Endringsnotat – Reguleringsplan for Søndre Urhaug

Reguleringsplan for gnr. 445, bnr. 6, m.fl. Alver kommune

PlanID: 4631 – 2019 000100

1. Utviding av planområde – inkludering av vegkryss

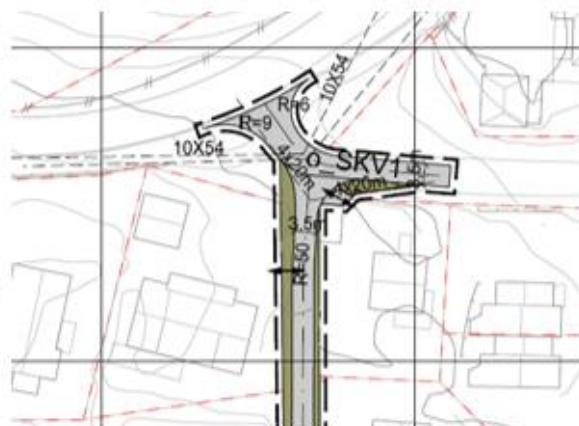
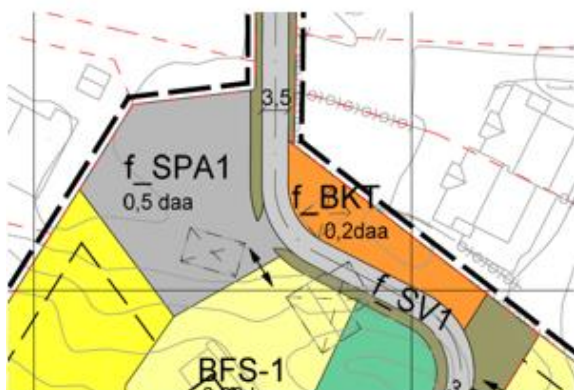
Plangrensa er utvida slik at krysset ut mot kommunal veg er inkludert. Krysset er regulert med riktig geometri og siktlinjer. Vegavdelinga i Alver kommune har grunna den låge farten i området konkludert med at ein kan godkjenne minstekravet på 4x20 meter frisisiktlíne.

2. Frisikt ved avkjørsel frå parkeringsplass er teikna inn

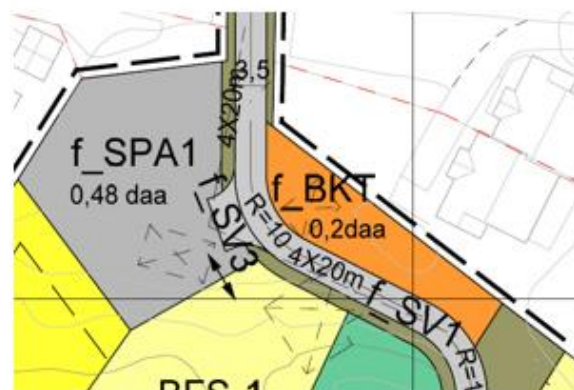
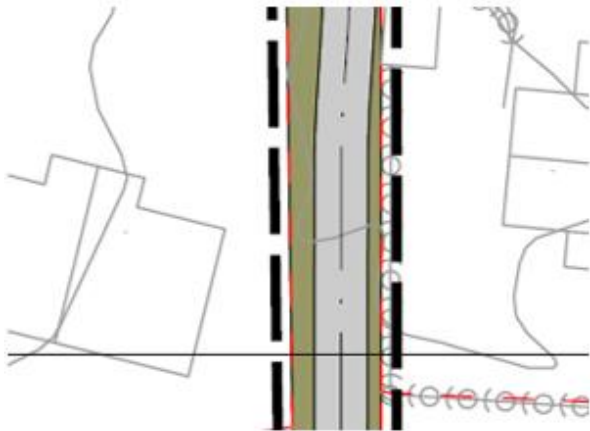
Frisiktsona ved avkøyrsele mellom felles parkeringsplass f_SPA1 og vegen f_SPA1 er markert i plankartet. Vegens radius er også teikna inn i plankartet. Avkøyrsele til parkeringsplass er også regulert som eit eige felt, f_SV3.

3. Avkøyrsele

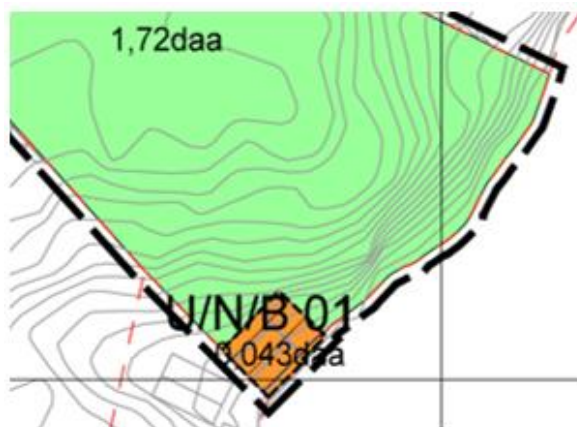
Det er lagt inn avkøyrsele til eigedom 445/435 i plankartet.

4. Omsynssone for bevaring av kulturmiljø

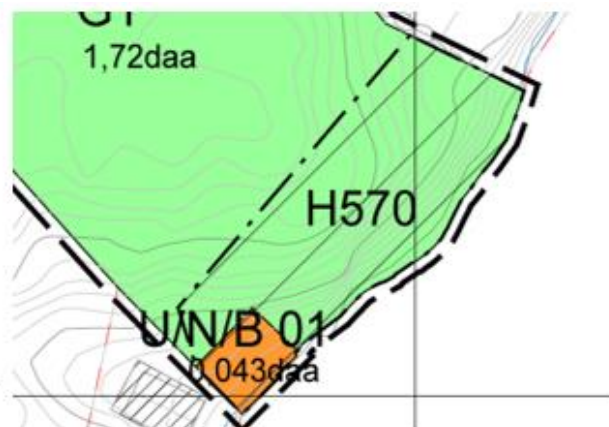
Omsynssona for bevaring av kulturmiljø er utvida i samsvar med omsynssona for KDP for Radøy.
